B1#一层平面图

B1#外立剖面图

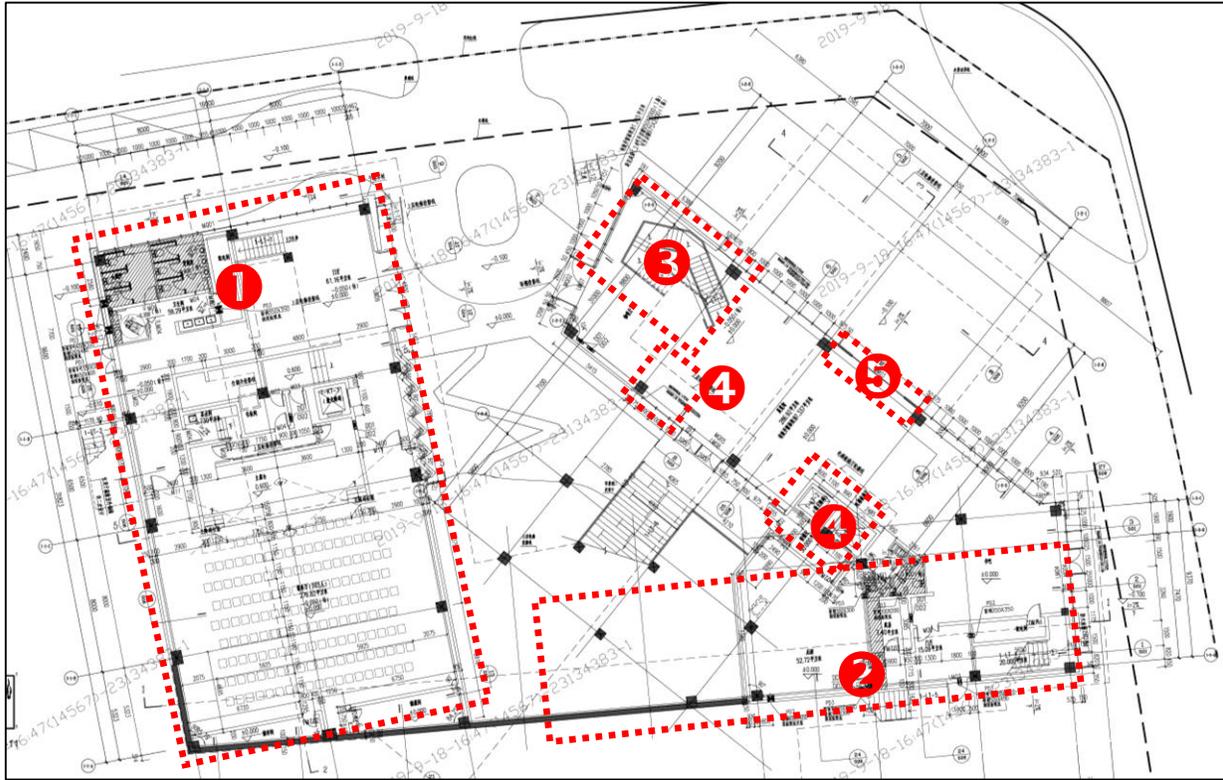
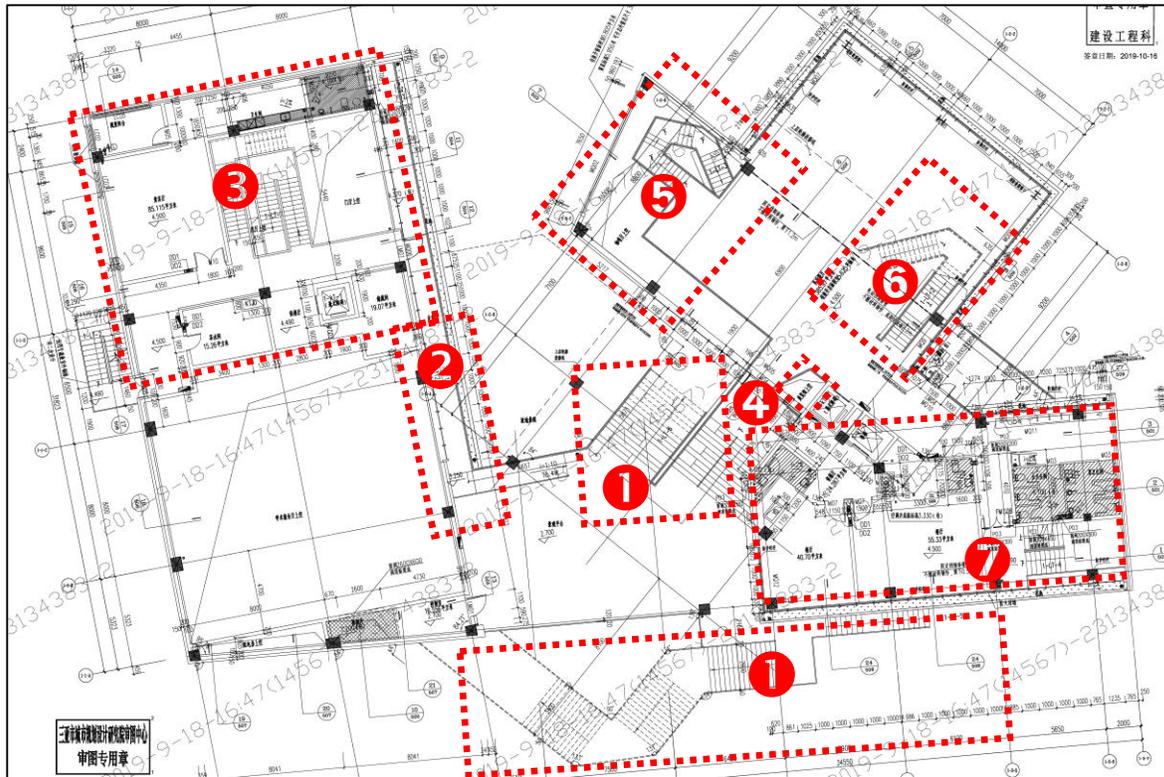
1. 取消室内楼梯，调整室内隔墙、卫生间位置。
2. 调整室内隔墙、楼梯位置，增加室内空间。
3. 取消室内楼梯。
4. 调整电梯位置。
5. 调整入口门位置。

B1#二层平面图

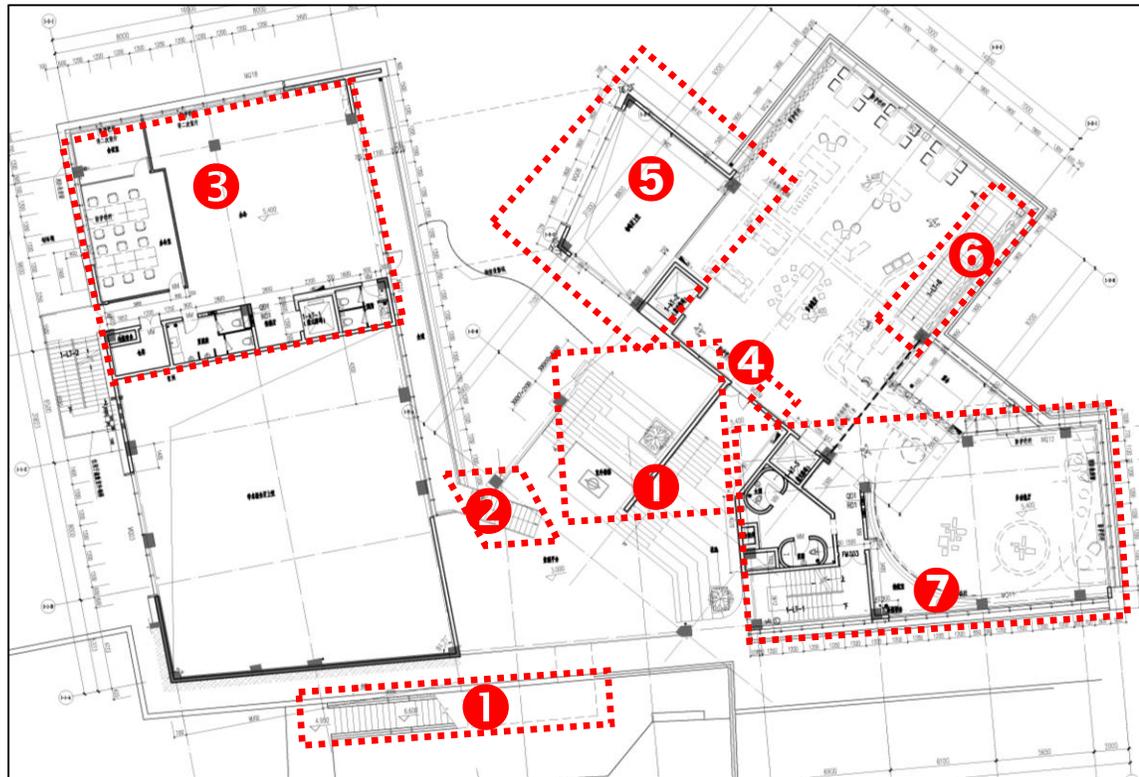
- 1.调整室外楼梯样式。
- 2.取消坡道，在中庭平台增加楼梯至副楼。
- 3.取消门厅挑空、楼梯，调整室内隔墙，扩大报告厅上空范围。
- 4.取消挑空。

- 5.取消楼梯，原有上空局部加楼板。
- 6.调整楼梯样式。
- 7.调整室内隔墙及楼梯位置。

B1#三层平面图

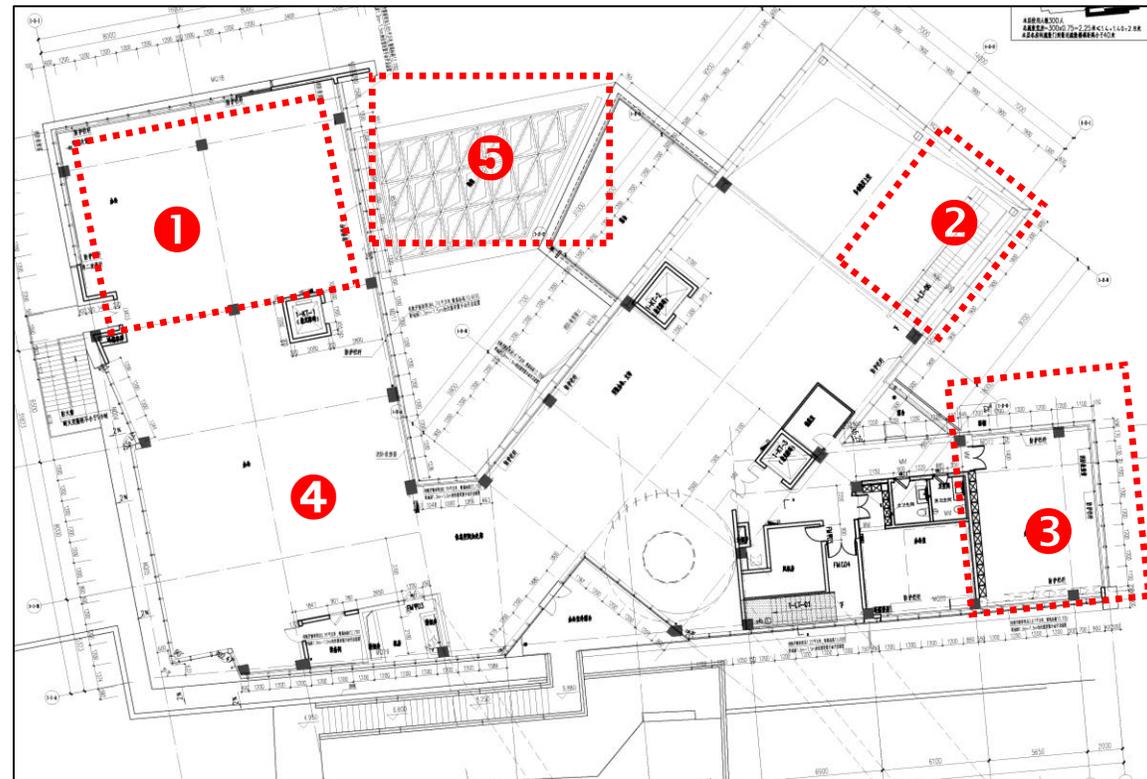
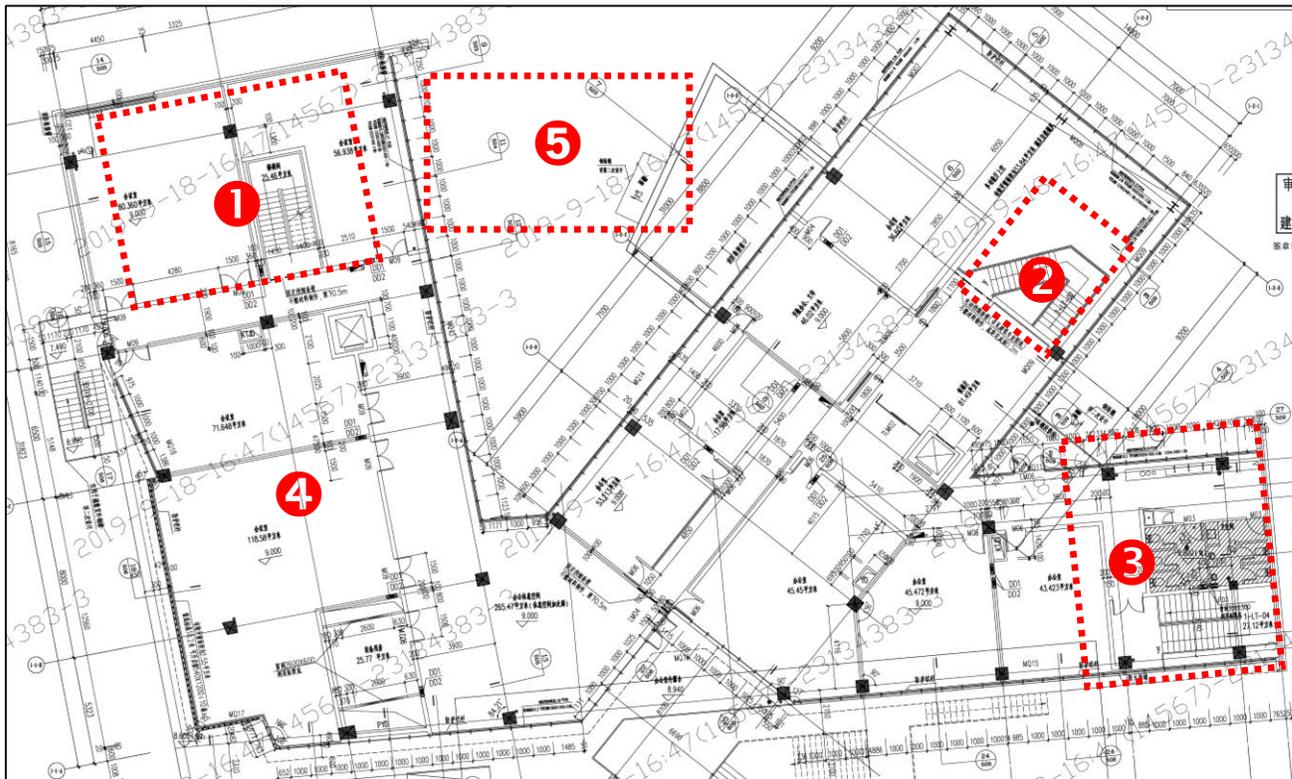
- 1.调整室内隔墙，取消楼梯。
- 2.调整室内隔墙。
- 3.调整卫生间、楼梯位置。
- 4.调整室内隔墙。
- 5.增加室外构架。

①-2-E~①-2-A轴立剖面图

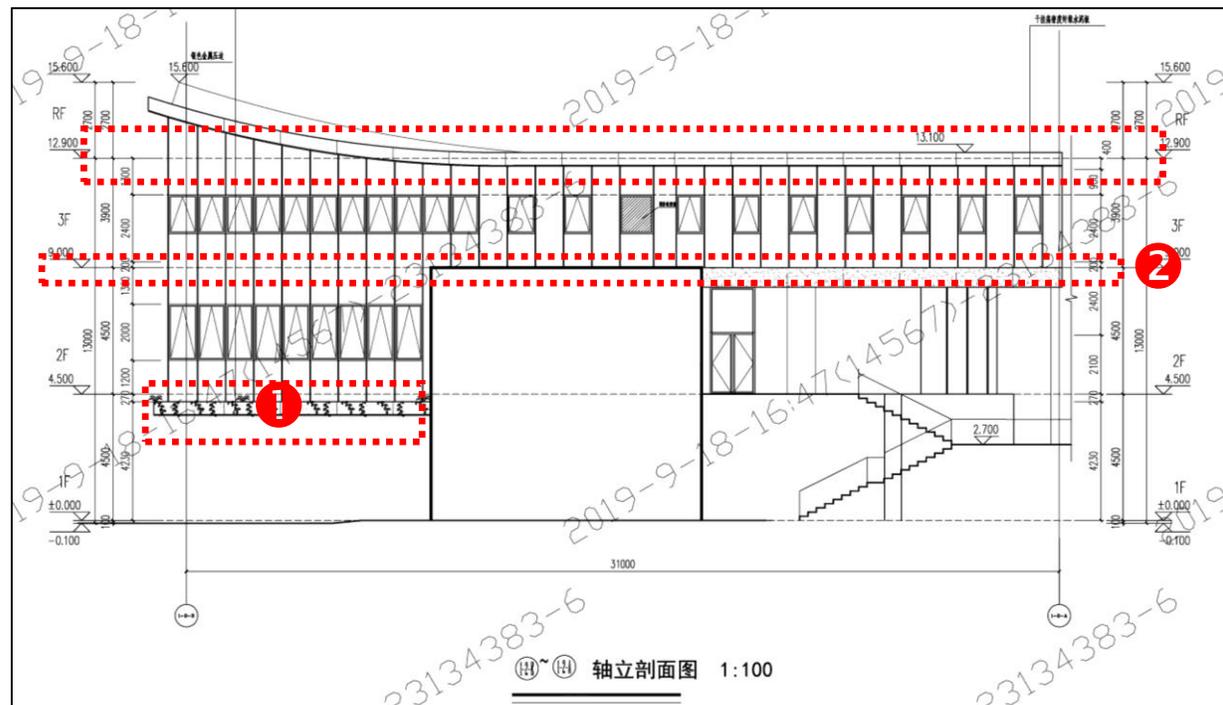
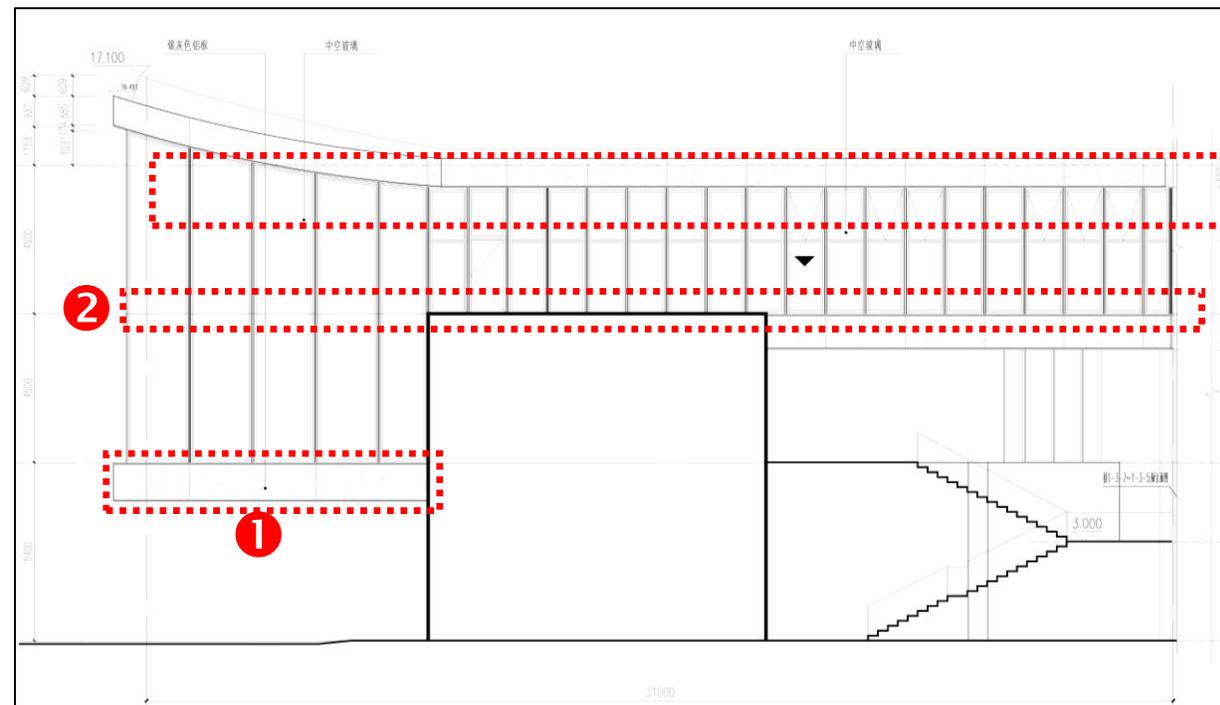
1.干挂高密度纤维水泥板改为银灰色铝板（余同）。

2.首层高度由4.5米改为5.4米，三层高度由3.9米改为4.5米，建筑高度由15.70米调整为17.2米（余同）。

①-①~③-③轴立面图

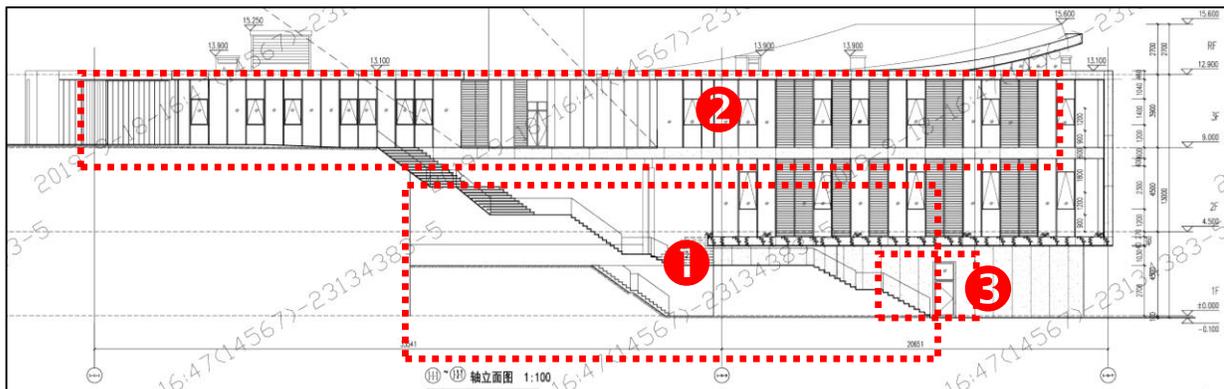
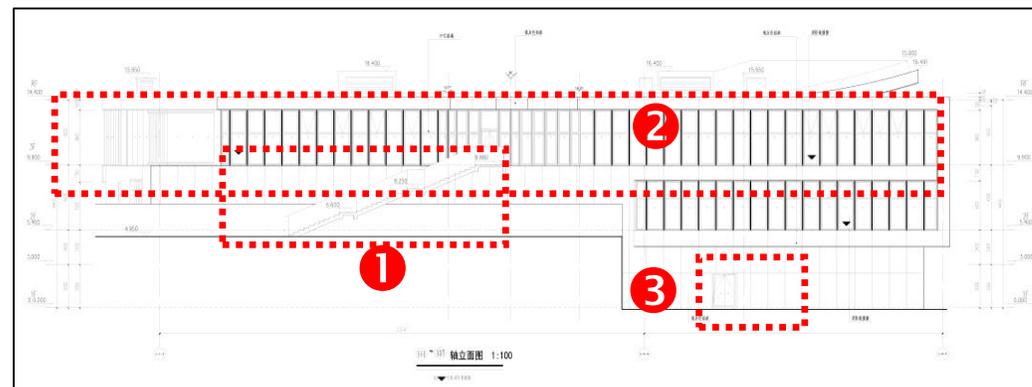
- 1.外挂楼梯调整。
- 2.二层取消格栅。
- 3.门位置调整。

①-②~①-③轴立剖面图

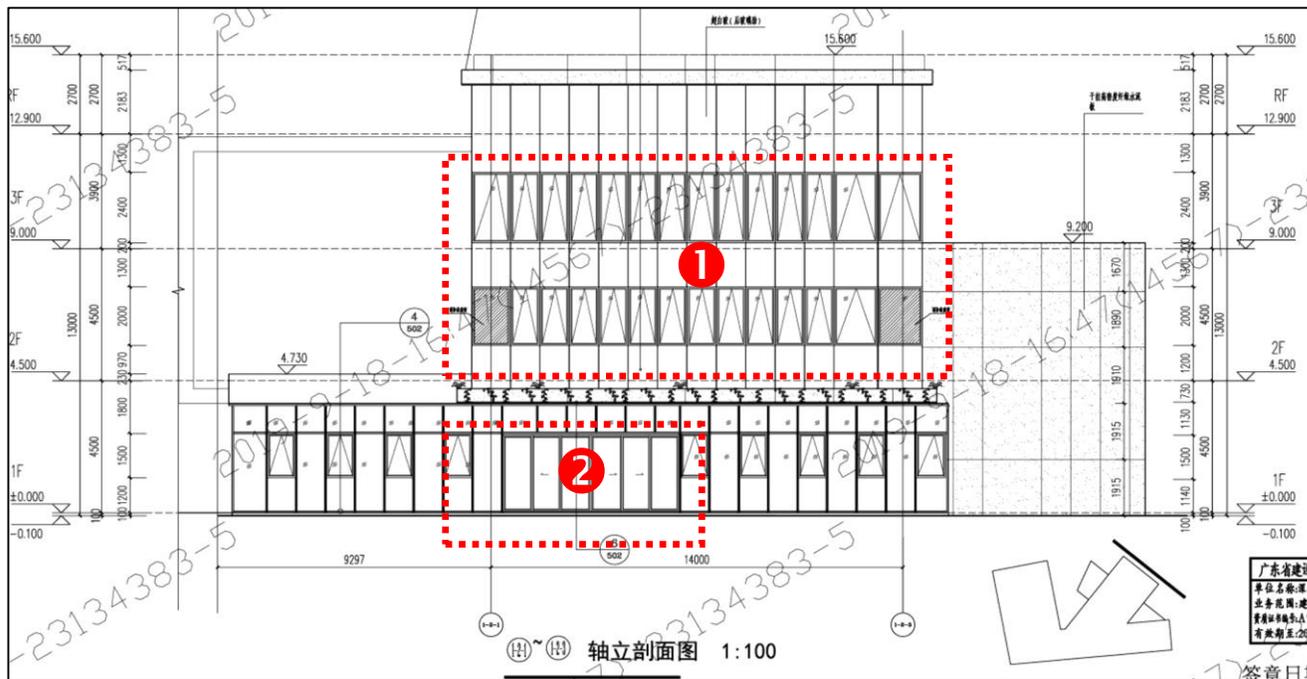
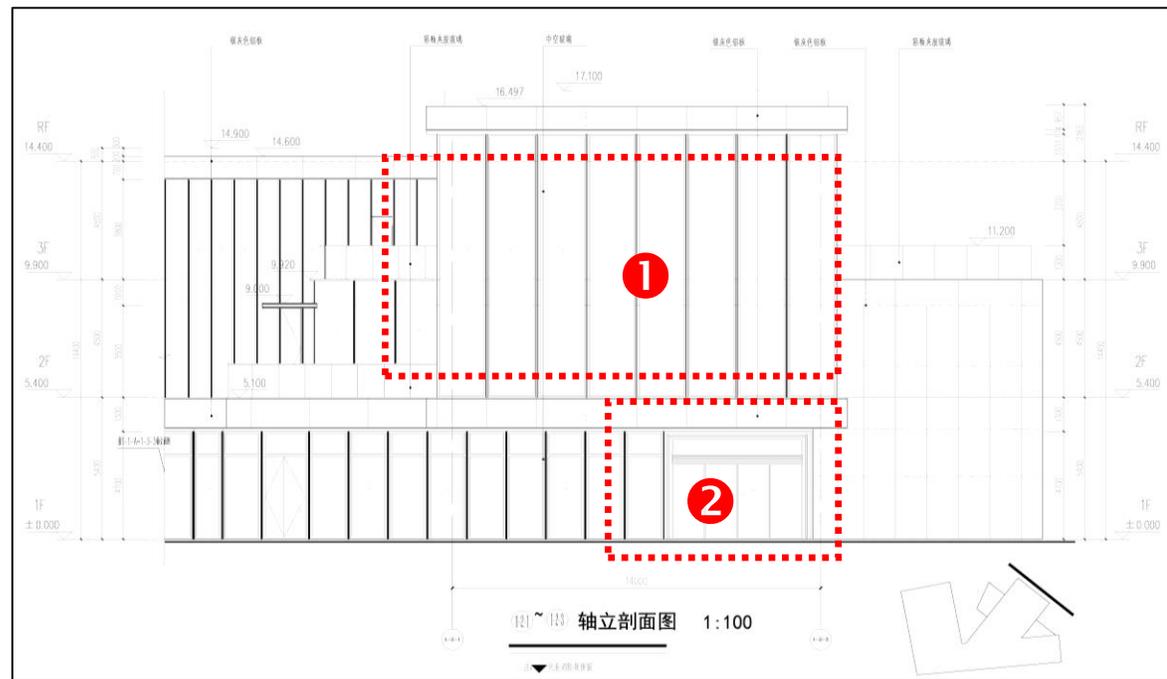
- 1.玻璃幕墙分格及开启扇调整。
- 2.主入户门位置右移。

①-①-A ~ ①-①-3轴立剖面图

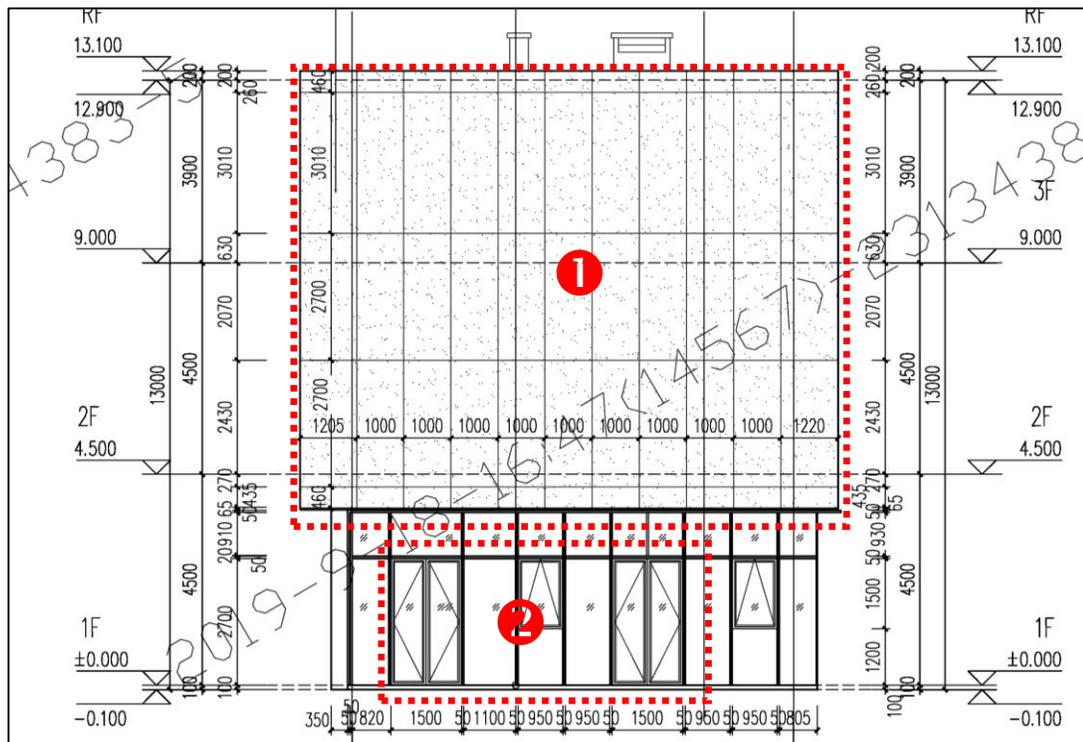
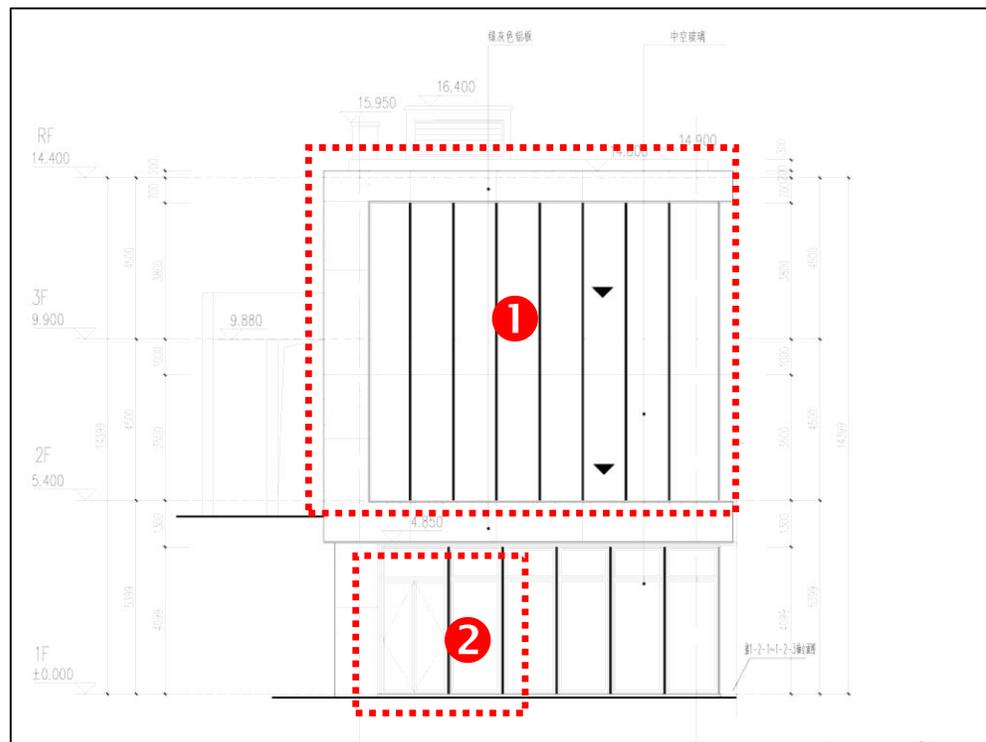
1. 高密度纤维水泥板干挂改为玻璃幕墙。
2. 两堂入户门改为一堂，幕墙玻璃无开启扇。
